## *Progetto di armonizzazione opere di p.le Boschetti con palazzine liberty, via Trieste e mobilità afferente.*

### **PROGETTO DEFINITIVO      VARIANTE 2**

### **RELAZIONE VARIANTE**

**VARIANTE - 1**

#### **OPERE MINORI RECINZIONE DI TIPO "A" AMBITO DI CONFINAMENTO DEL GIARDINO TITO LIVIO**

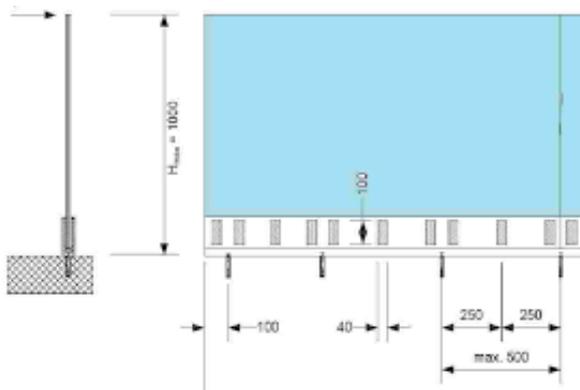
Durante la più recente progettazione è sorta la necessità, per ragioni di sicurezza e di presidio delle aree oggetto di intervento, di marcare con un segno architettonico finalizzato a porre il limite fisico e quindi declinarsi come una separazione/recinzione da porsi tra gli ambiti di uso pubblico a vocazione giardino e mobilità di tipo "dolce" da quelli ad uso pubblico destinati alla mobilità stradale più insidiosa dal punto di vista della sicurezza per le utenze deboli, che lambiscono l'ambito di progetto in corrispondenza di Via Trieste e via Gaspare Gozzi. Questa esigenza sorge dallo scopo di far equivalere l'area "Boschetti" alle medesime condizioni di presidio, vigilanza e di dotazioni impiantistiche, di funzioni sociali e pubbliche dei prospicienti "Giardini dell'Arena" verso cui il progetto in corso di realizzazione si protende attraverso il ponte pedonale pocanzi citato.

A questo scopo è stata progettata e viene proposta una recinzione denominata, di tipo "A" interamente in vetro strutturale antisfondamento ed effrazione del tipo ultra chiaro, del medesimo tipo del vetro usato per la chiusura degli ambiti di "sotto-vela" est e centrale.

Questa scelta progettuale ed il tipo di materiale prescelto deriva dalla necessità di non porre ostacoli visivi e materici tra i principali percorsi ciclabili e pedonali di via Gaspare Gozzi e via Trieste nei confronti del sistema bastionato cinquecentesco che si trova in prossimità all'intervento. La recinzione è stata prevista con una altezza massima di 1,5 metr1 dal piano campagna/calpesio. Gli

elementi strutturali se necessari dovranno essere in costole di vetro e saranno posizionati a circa 2 m di interasse. Il pannello di recinzione dovrà essere solidarizzato ad un batolo di fondazione in cls intermediato da una fascia di neoprene che ne garantisce la stabilità, la perfetta aderenza, resistenza e sicurezza, le giunzioni delle lastre in vetro sono costituite da ammorsamenti in acciaio inox.

### **OPERE MINORI RECINZIONE DI TIPO "B" AMBITO DI CONFINAMENTO PUBBLICO/PRIVATO**

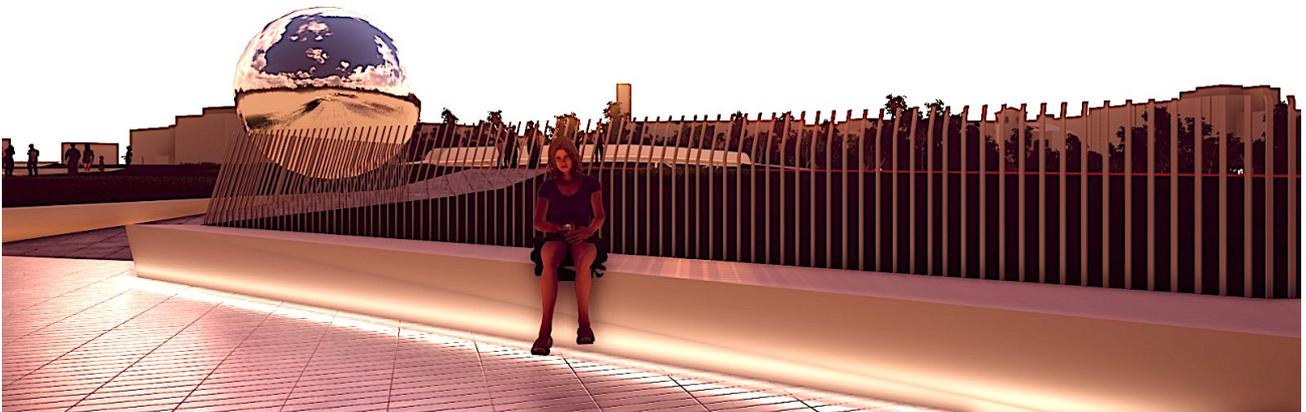
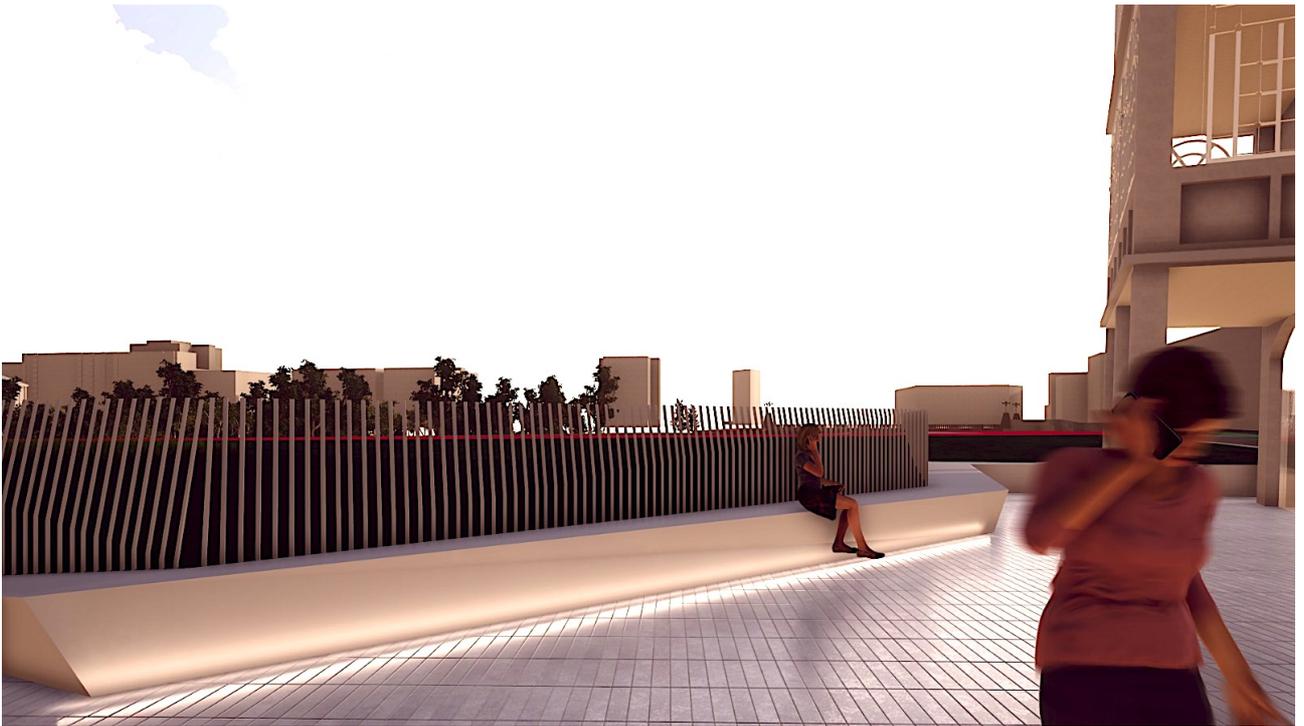
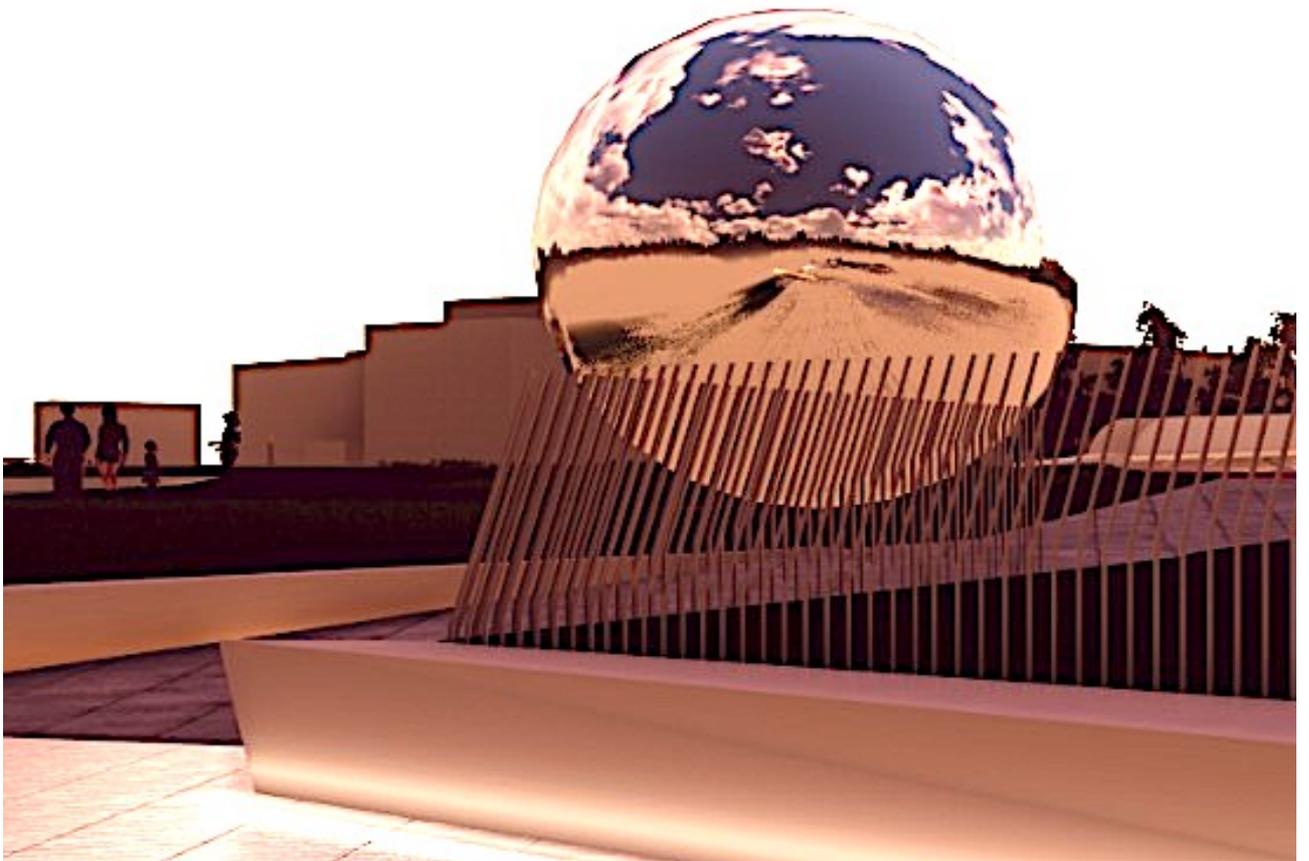
Le due palazzine spiccano su una superficie ad uso pubblico ma di proprietà privata, le attività a vocazione prevalentemente commerciale previste al piano terra dei fabbricati sia all'interno del perimetro dei fabbricati che nelle aree di prossimità sono inserite nell'accordo pubblico/privati che riguarda questo comparto immobiliare.

Durante le fasi progettuali è sorta la necessità di marcare con un segno architettonico finalizzato a porre il limite fisico e quindi declinarsi come una recinzione da porsi tra gli ambiti di uso pubblico e quelli privati e così è stata studiata una recinzione costituita da un elemento modulare in acciaio tinteggiato di bianco RAL 9010 (stesso colore del sistema "vele" già in corso di realizzazione per le opere del giardino), a sezione a forma di tubo rettangolare di cm 3 x 1,5 a forma di losanga, che posizionata ad intervalli regolari con interasse 10 cm al basamento delle panche in progetto che fanno da "dima" si compone così un disegno geometrico che rievoca la forma triangolare della specchiatura delle vele soprastanti, confinando un luogo urbano ad uso pubblico e determinando una sorta di "protezione" architettonicamente valida tra i settori funzionali alle varie e molteplici attività previste, in particolare distinguendo in modo marcato ma "trasparente" le funzioni tra il giardino Boschetti e gli ambiti di prossimità e funzionali alle attività commerciali ai piani terra ed eventualmente primo piano delle palazzine. Seguono alcuni schemi progettuali della recinzione.
